Pakiet odpowiedzi nr 14.

Gdańsk, dnia 09.02.2021

Dot. postępowania o udzielenie zamówienia publicznego pn.: **Budowa budynku Centrum Ekoinnowacji wraz z wyposażeniem i zagospodarowaniem terenu w ramach realizacji projektu "Budowa w Gdańsku Centrum Ekoinnowacji Politechniki Gdańskiej"**.

Pytanie nr 733.

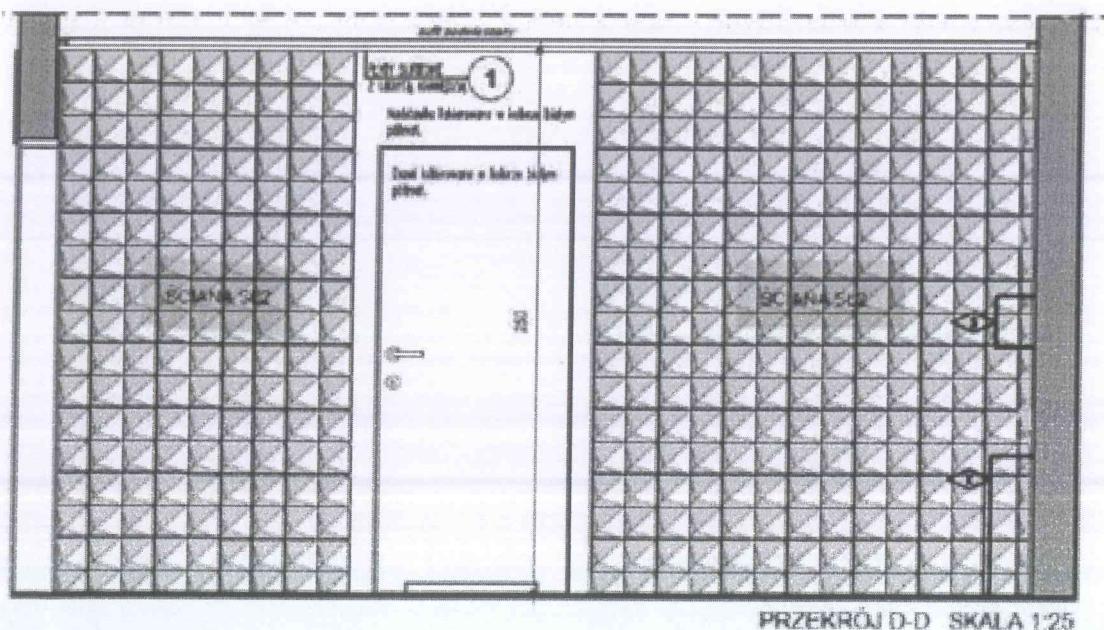
Stolarka III PIĘTRO - na rzucie w osiach 32/H-I znajduje się fasada OF.3.4/P, której brak w zestawieniu stolarki aluminiowej. Prosimy o wyjaśnienie.

Zamawiający przekazuje zestawienie ślusarki aluminiowej III piętra uzupełnione o fasadę OF.3.4.4/P, znajdującą się pomiędzy osiami 32/H-I (plik 23_29_EKO_ZESTAWIENIE_slusarki_aluminiowej_III).
